Detaljplan för
FAMMARP 3:10, skola i Frösakull
Söndrum, Halmstad

SAMRÅDSREDOGÖRELSE

UTLÅTANDE EFTER UTSTÄLLNING

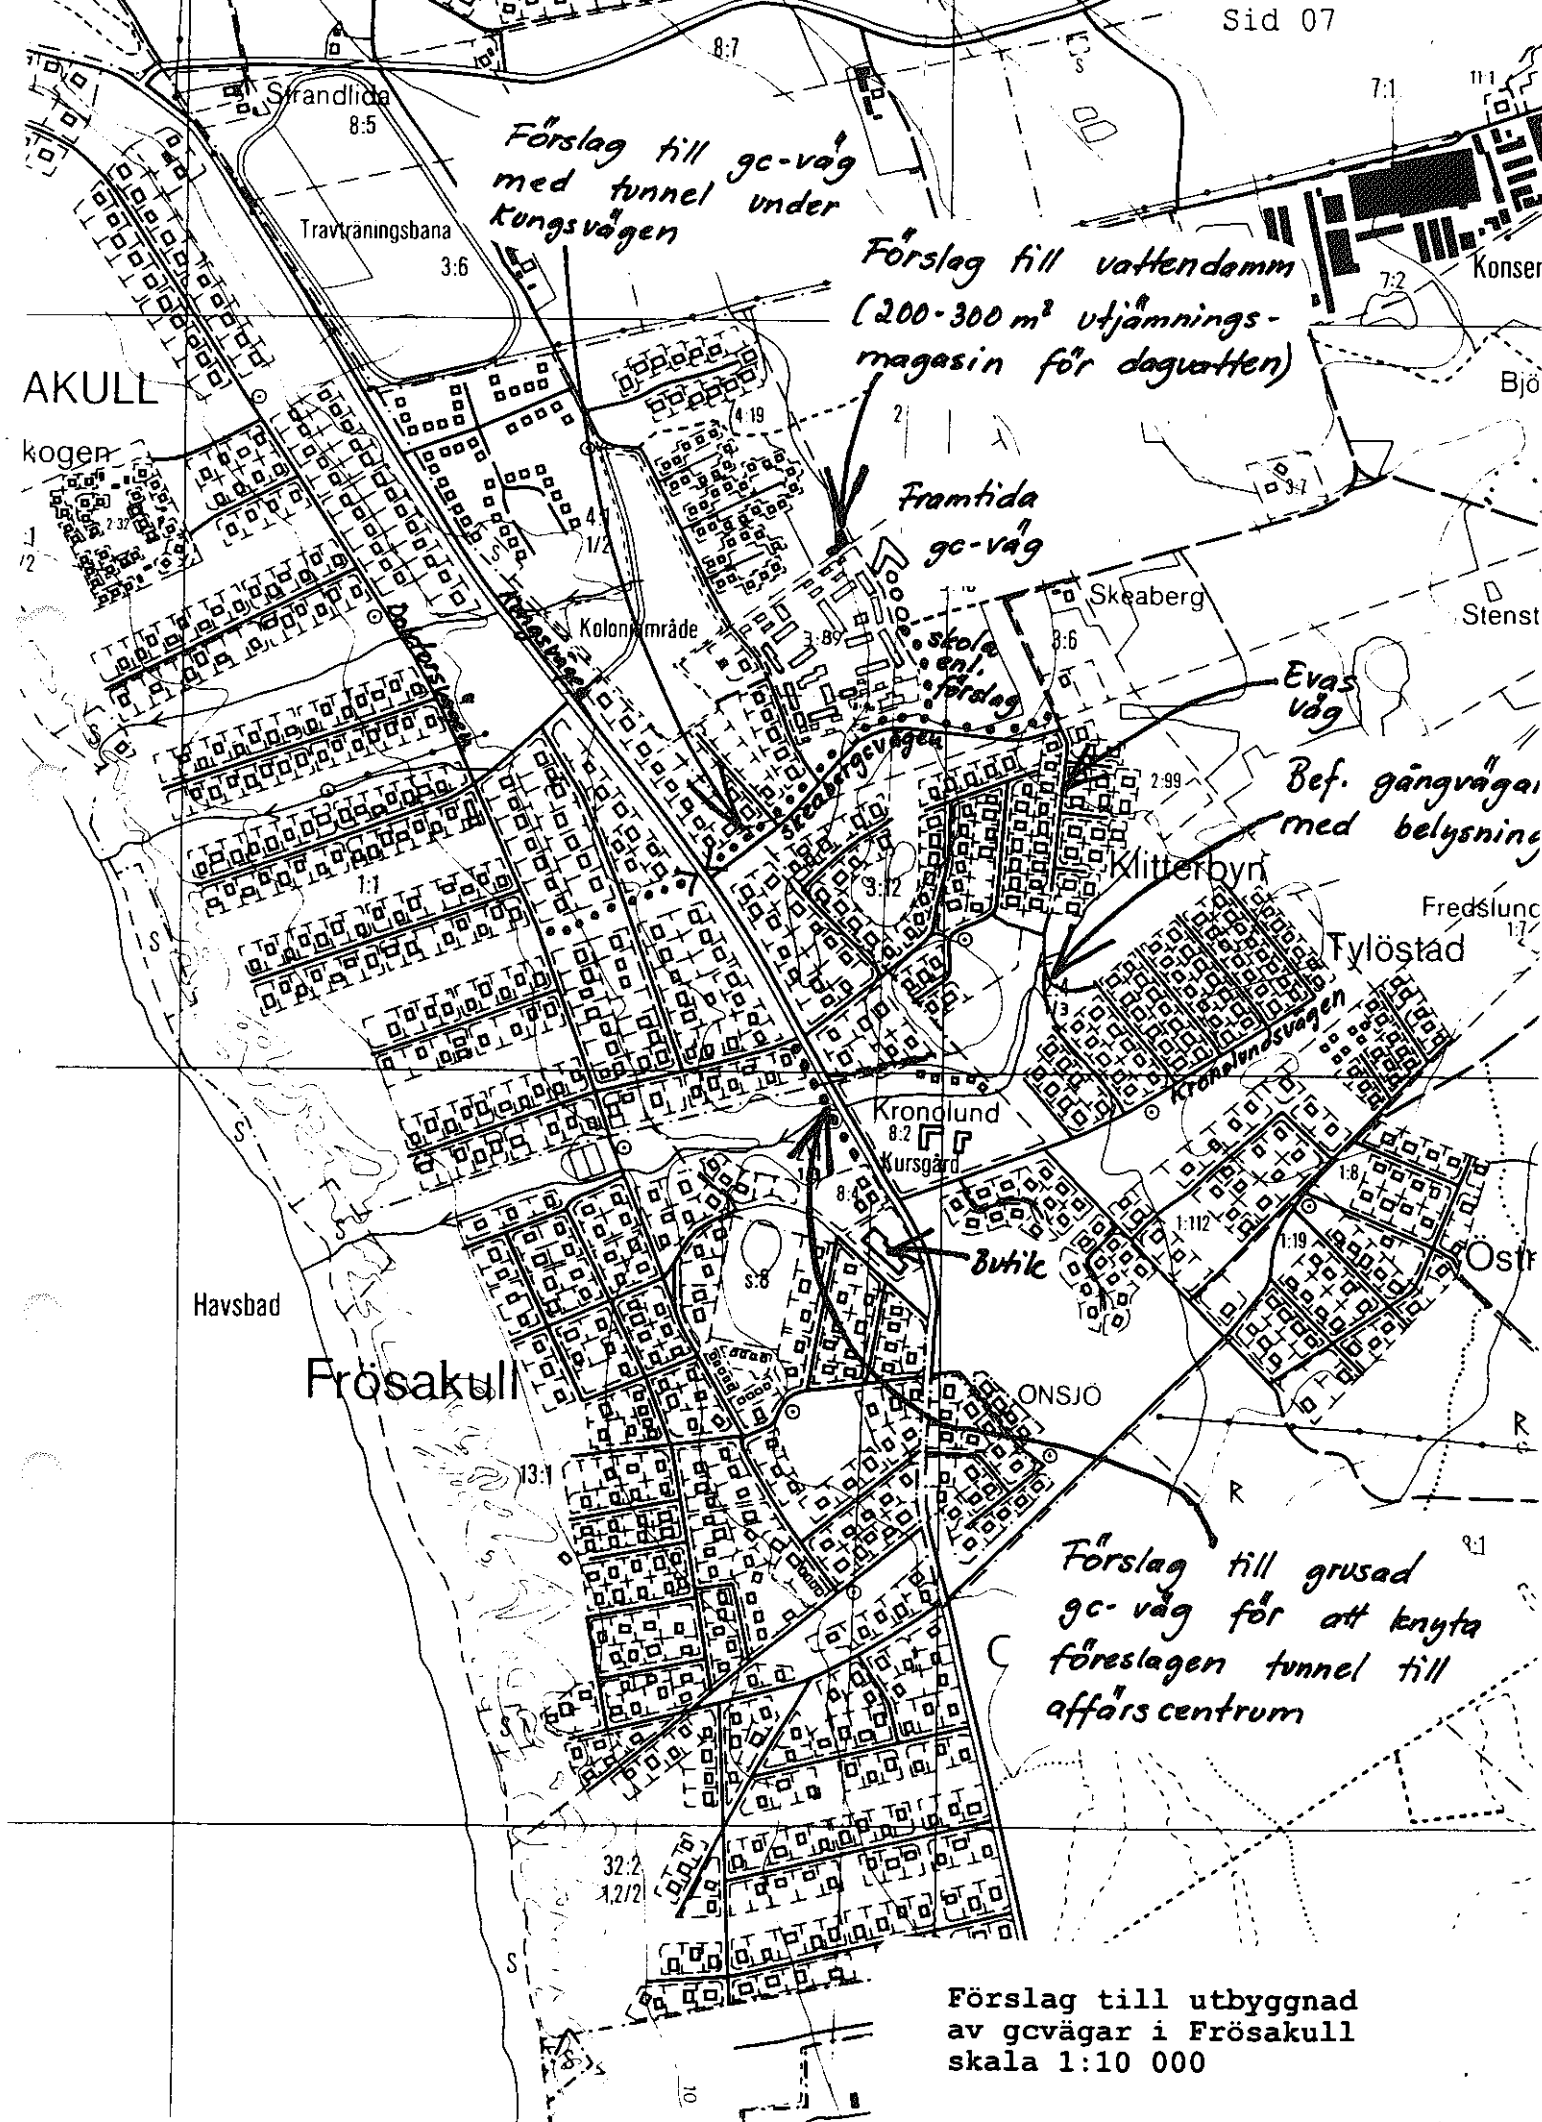
Kartan anger felaktigt: koloniområde. Det är inte tillåtet att odla här. Det är ett fritidsområde.

Kommentar: Medelas stadsingenjören
